## Pripomienky k projektu Umelka - Eurovea (verzia z 26.3.2013)

Autor: Cyklokoalícia, [info@cyklokoalicia.sk](mailto:info@cyklokoalicia.sk) | Dátum: 27.3.2013

[https://pr.bratislava.sk/liferay/web/doprava/diskusne-skupiny/-/message\\_boards/message/2351937#\\_19\\_message\\_2351937](https://pr.bratislava.sk/liferay/web/doprava/diskusne-skupiny/-/message_boards/message/2351937#_19_message_2351937) (upravený pôvodný projekt s pridaním odbočenia na Šafko)

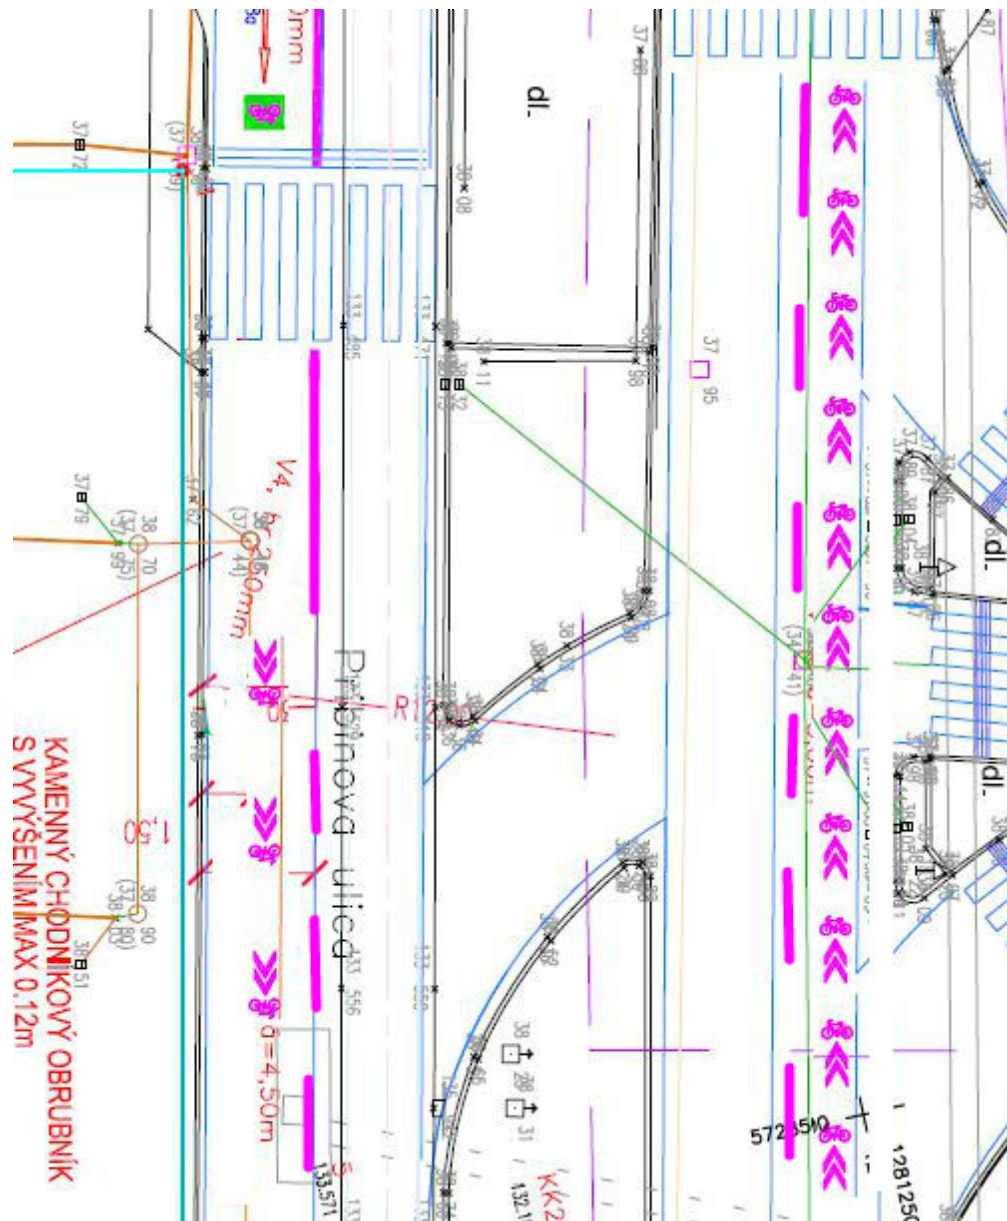
1. Rešpektovať prirodzený pohyb chodcov od Umelky k MV SR úpravou priechodu pre chodcov z kolmeho na vozovku na šikmý (rovnobežný s navrhnutými jazdnými pruhmi pre cyklistov od Umelky na Pribinovu)
2. Piktokoridor navrhujeme viesť stredom pravého pruhu, keďže intenzita dopravy tu nie je vysoká. Cyklista takto získa bezpečnejší priestor.

V smere k SND, za priechodom pre chodcov pri Eurovei, v mieste kde sa v pôvodnom pláne cyklopruh zužuje a prechádza do piktokoridoru navrhujeme nevyznačovať zúženie cyklopruhu, ale len prirodzené pokračovanie cyklopruhu ako štandardného jazdného pruhu s piktokoridorom, tak aby cyklisti neboli ohrození autami preraďujúcimi sa z ľavého do pravého jazdného pruhu, ale aby vozidlá museli dávať prednosť cyklistom jazdiacim v pravom jazdnom pruhu vychádzajúcich z cyklopruhu do piktokoridoru, viď obrázok.

V tejto súvislosti upraviť vodorovné a zvislé dopravné značenie:

- V smere od Umelky k Eurovei:
  - i. V16 (optická psychologická brzda) pri zjazde so Starého mosta (pred pripojeným na "hlavnú" cyklotrasu),
  - ii. pri MV SR C24a (s obrázkom bicykla v pravom pruhu),
  - iii. pri začiatku Eurovei C20 (2 jazdné pruhy) a od toho miesta aj V8c (v strede pravého jazdného pruhu)
- 3. V opačnom smere vytvoriť bezbariérový výkroj z chodníku pre bezpečné nepriame ľavé odbočenie. Viď URL:

- Projekt by mal riešiť aj napojenie cyklistov od Umeleckej besedy (Štúrovej ulice). Chodník je týchto miestach dosť široký, preto navrhujeme vyhradiť pruh pre cyklistov od Umeleckej besedy, resp. riešiť túto časť ako zdieľaný priestor (cestička pre vyhradených užívateľov). Napojenie by malo čo najlepšie využiť priestor chodníku pred Umeleckou besedou, vid' obrázok.
